COMMISSION ROYALE DES MONUMENTS ET DES SITES  
KONINKLIJKE COMMISSIE VOOR MONUMENTEN EN LANDSCHAPPEN

Objet : BRUXELLES. Boulevard Clovis

Demande de permis d'urbanisme portant sur le réaménagement de l'espace public de façade à façade.

### Avis de la CRMS

Vue du boulevard Clovis en décembre 2020 (©arau) et esquisse du projet de réaménagement du boulevard (extr. du dossier de demande)

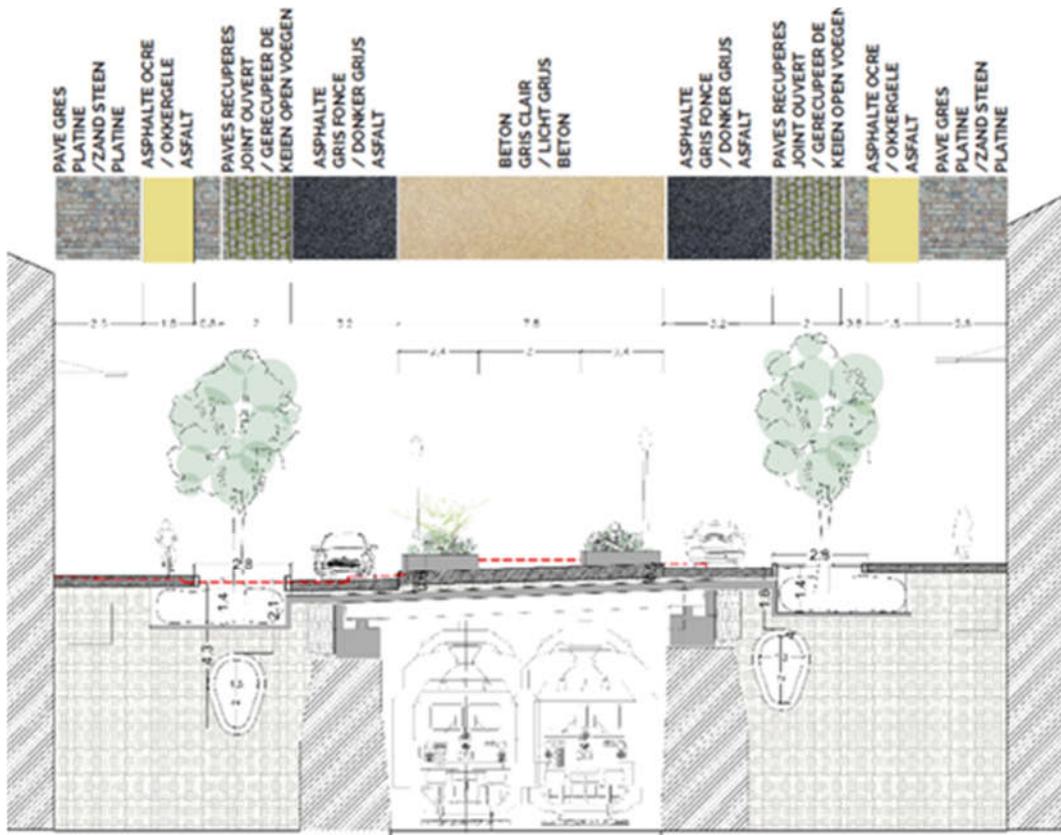
La berme centrale serait quant à elle aménagée en zone piétonne, comprenant des bacs latéraux de plantations, créant des zones de repos/ de séjour obliques accompagnées de bancs. En plus du nombre conséquent de bancs que cela représente, la disposition et les formes particulières de ces banquettes et alcôves sont en contradiction avec les lignes générales de cette avenue courbe et linéaire. Les références proposées pour ce mobilier sont également hors contexte. La berme centrale perd aussi une large part de sa couverture végétale, bien que des plantations soient prévues dans ces bacs, avec la minéralisation de sa promenade centrale.

L'Assemblée ne s'oppose pas à la plantation d'arbres, en se référant aux nombreuses artères-promenades plantées avec parterre central qui ont fleuri en Région bruxelloise au tournant des 19<sup>e</sup>-20<sup>e</sup> siècles. Le contexte est cependant particulier ici, vu la présence du tunnel ferroviaire et la faible hauteur de terre disponible. Si la plantation d'arbres est possible en bordure des voies carrossables, la CRMS recommande de bien réfléchir aux hauteurs des sujets plantés et aux dimensions de leur couronne, afin de ne pas impacter les façades bordant le boulevard ni d'empêcher les perspectives vers celle-ci. Elle propose aussi de renoncer à la variété des arbres plantés au bénéfice d'une seule espèce pour respecter davantage la composition linéaire et sobre.

Coupe projetée, avec le détail des matériaux (extr. du dossier de demande)

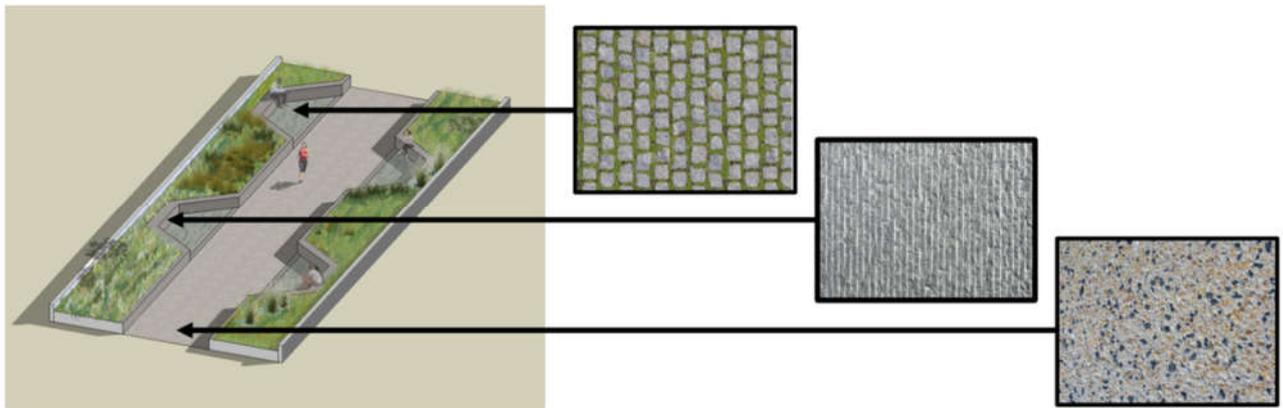
Le boulevard Clovis présente la particularité d'être une rue courbe, offrant un profil de voirie peu modifié au fil du temps, donnant des lignes de perspective linéaires à cette artère. Ce profil – très simple - se composait jusqu'il y a peu de trottoirs longeant les habitations, de voies de circulation pavées et d'une berme centrale verdurisée bordée de deux trottoirs en pavés. Le projet modifie complètement ce profil traditionnel, avec l'ajout de reliefs variés, de rythmes différents et de cassures dans les formes linéaires et les perspectives. La voirie perd aussi son revêtement pavé, si représentatif des artères anciennes de la Région et offrant aussi de nombreux avantages, notamment en terme de perméabilité, de robustesse, de durabilité, ...

L'Assemblée remarque également le manque de sobriété dans les propositions avancées. Dans le projet, l'espace public est découpé selon les usages (piétons, cyclistes, stationnements, voiries), ceci se matérialisant par des matériaux différents et répondant avant tout à une vision utilitaire de cet espace public. Variété de couleurs, mélange de plantations, multiplication de matériaux, diversité des profils, ..., tout cela participe à une vision éclatée de l'ensemble, alors que ce boulevard conservait une allure homogène, mettant en valeur de manière sobre les nombreuses façades de qualité bordant l'artère.

En conclusion, la Commission demande de revoir le projet, afin d'éviter la perte des caractéristiques fondamentales de l'artère à laquelle elle accorde une valeur patrimoniale qu'il convient de valoriser : linéarité, courbure, revêtements, profil, perspectives, sobriété, simplicité... Elle est convaincue que les intentions du projet peuvent être rencontrées, tout en respectant les priorités patrimoniales du boulevard, en se basant avant tout sur une étude fine des lieux et en ayant en point de mire l'intégration de ce boulevard résidentiel à la magnifique scénographie urbaine du quartier.
